第2回基本計画検討委員会での課題について

(回答資料)

1. 橋梁形状の検討について

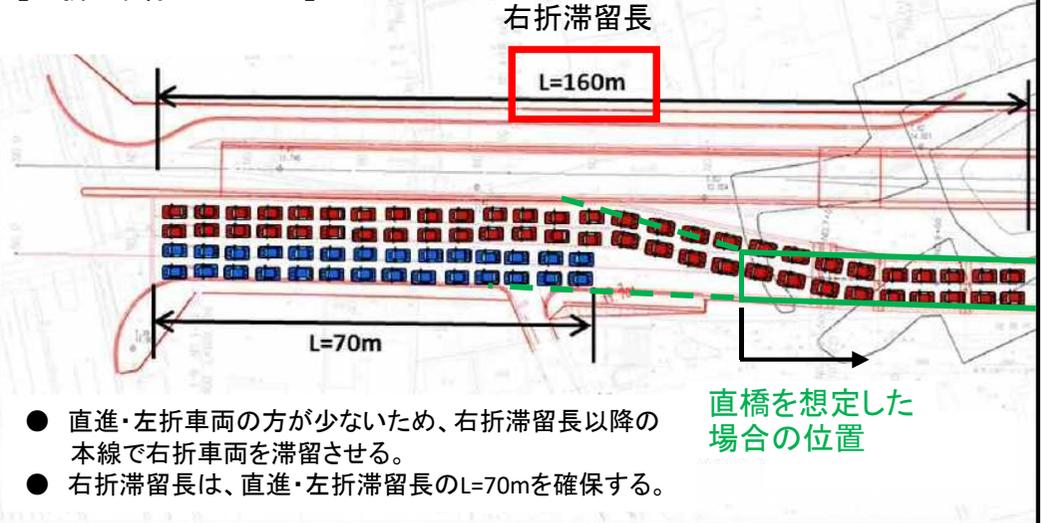
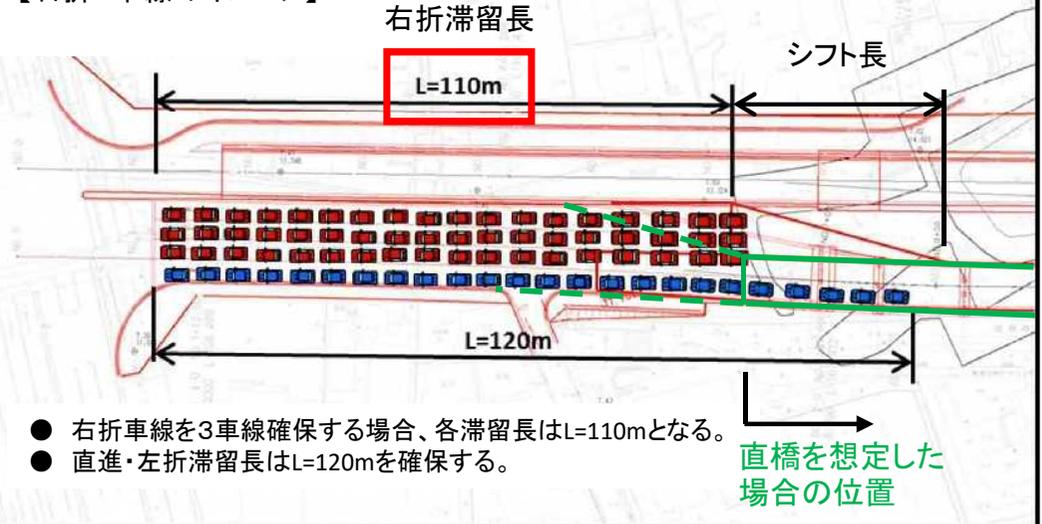
- ✓ 右折2車線の右折滞留長はL=160mを確保するため、橋梁上まで影響が生じる。
- ✓ 右折3車線の滞留長は、L=110mとなるが、シフト長を考慮するため、橋梁上まで影響が生じる。
- ✓ 各車線で滞留長を確保するためには、橋梁部内から拡幅する必要がある。

1. 国道1号への右折車線数について②

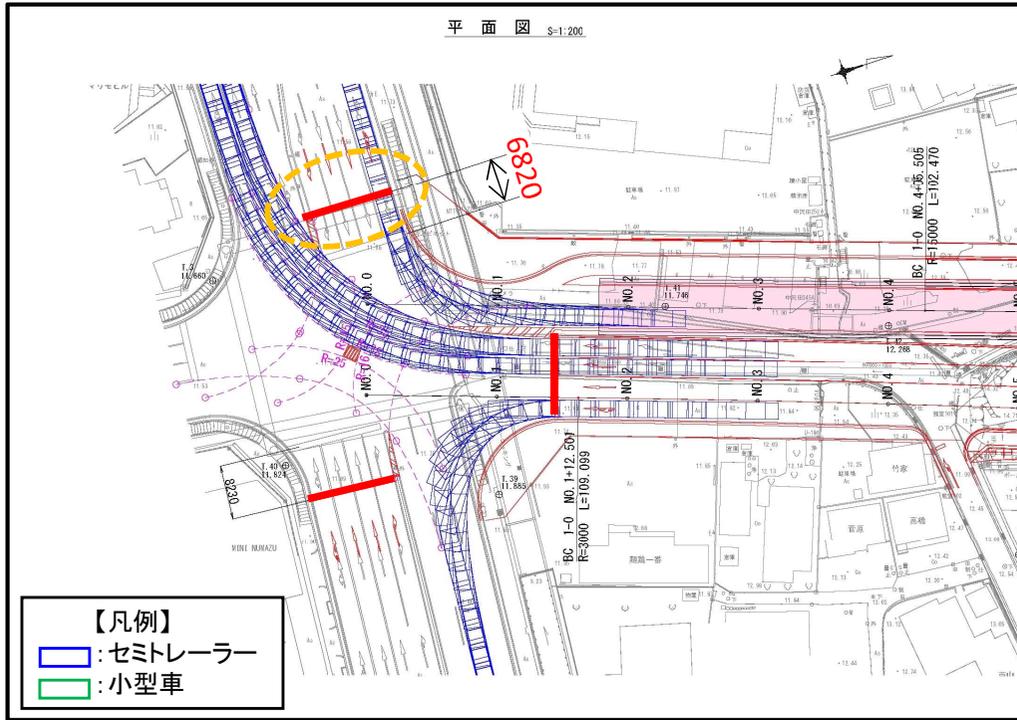
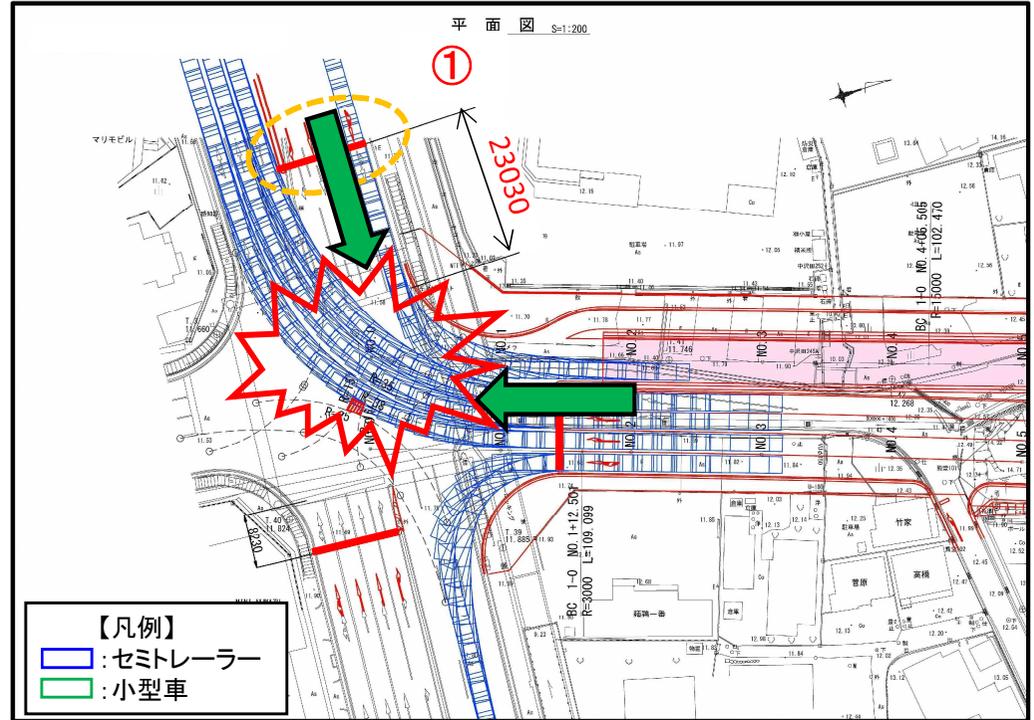
- ✓ 右折3車線の場合、右折車両の走行軌跡の影響から、東進(右図①)の停止線を下げる必要があり、交差点が大きくなる。
- ✓ 交差点が大きい場合、信号現示の切替えの時に車両が交差点内に残存し、通過時間を要した車両と接触事故の危険性が高くなる。(右図参照)
- ✓ 右折3車線の場合、橋梁手前から右折専用車線として扱い、誘導を行う可能性がある。(路面表示、車線変更禁止他)
- 各車線数の滞留長や交差点形状の検討を行った結果、右折2車線を基本とする。

2. 高尾山古墳の形状について

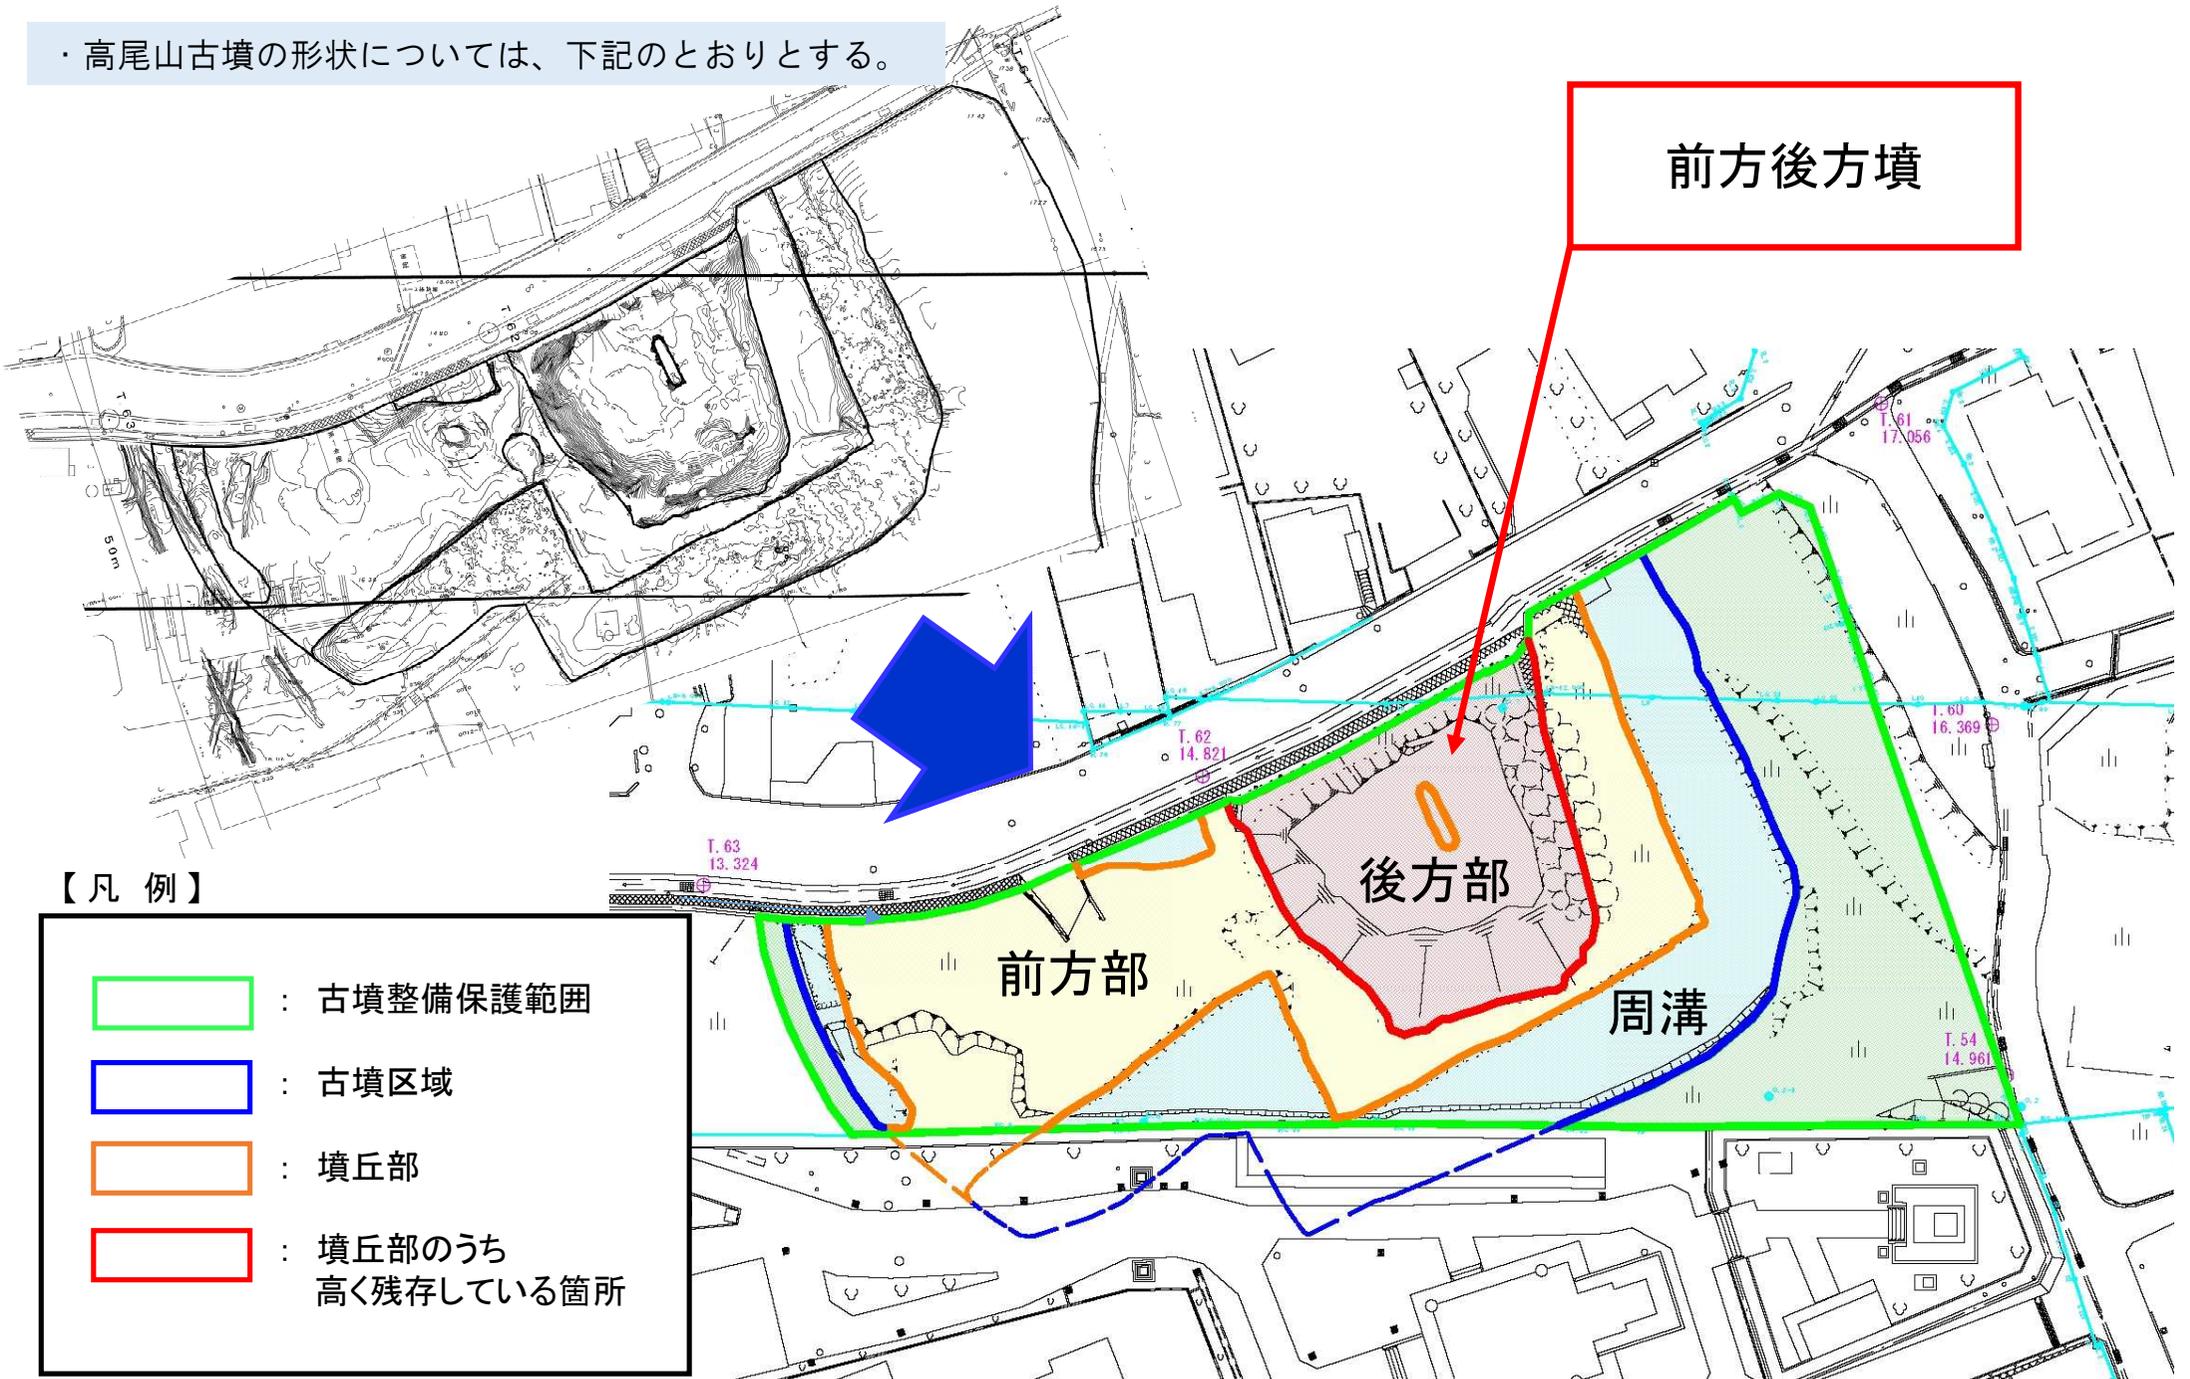
・高尾山古墳の形状については、下記のとおりとする。

5. 基本計画書（案）の変更点について ②

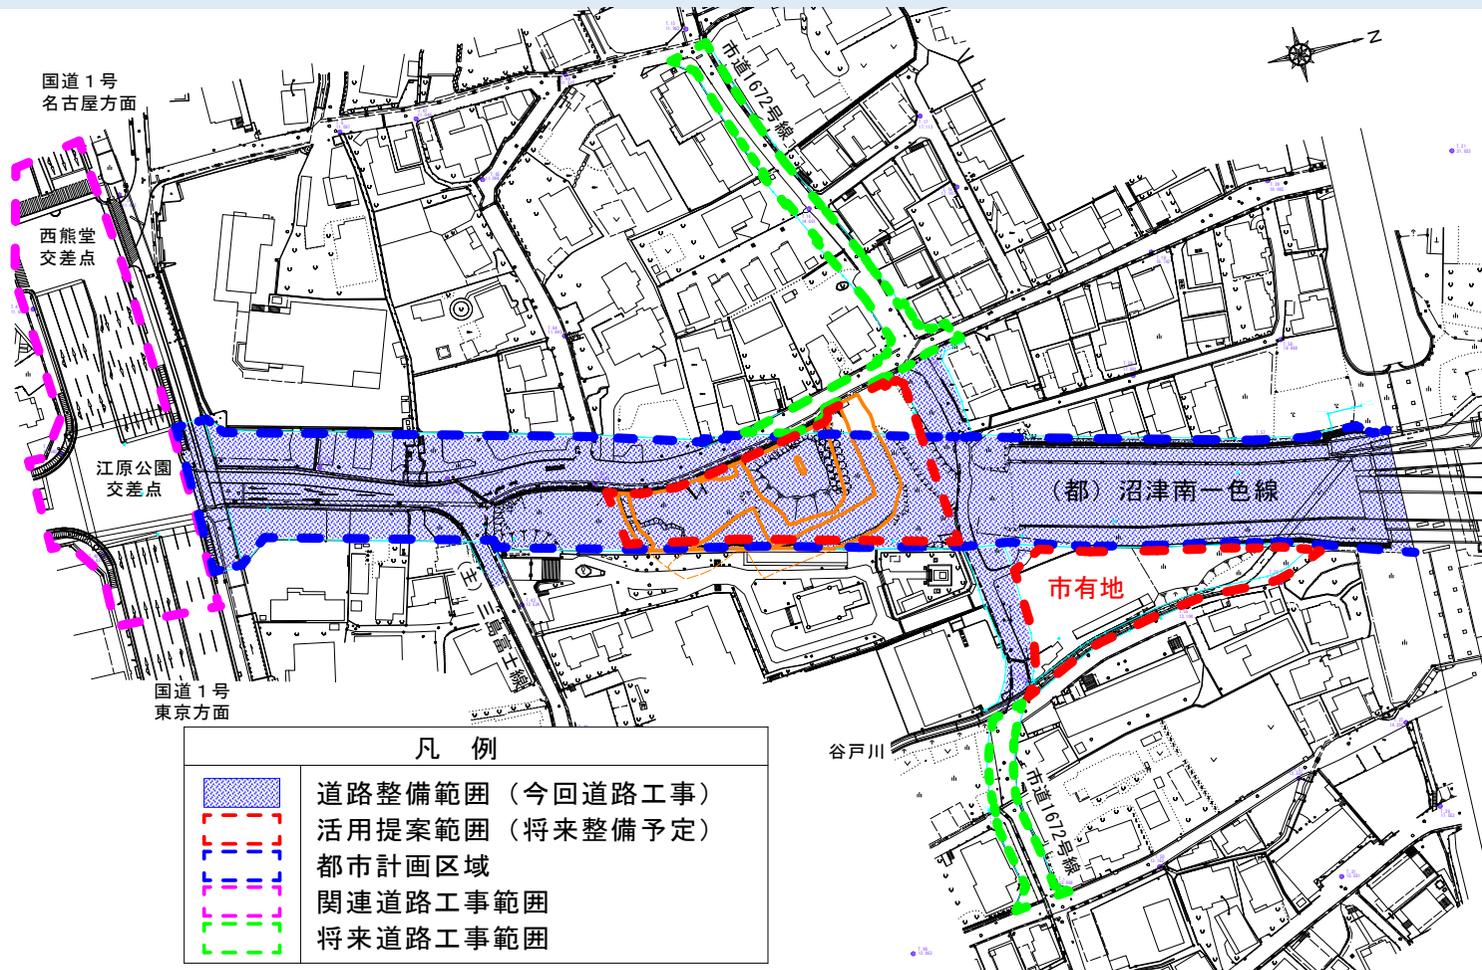
- ① 対象範囲を示す図を「道路整備範囲（今回道路工事）」、「活用提案範囲（将来整備予定）」、「都市計画区域」、「関連道路工事範囲」、「将来道路工事範囲」として示した。
- ③ 周辺の事業計画について、追記した。
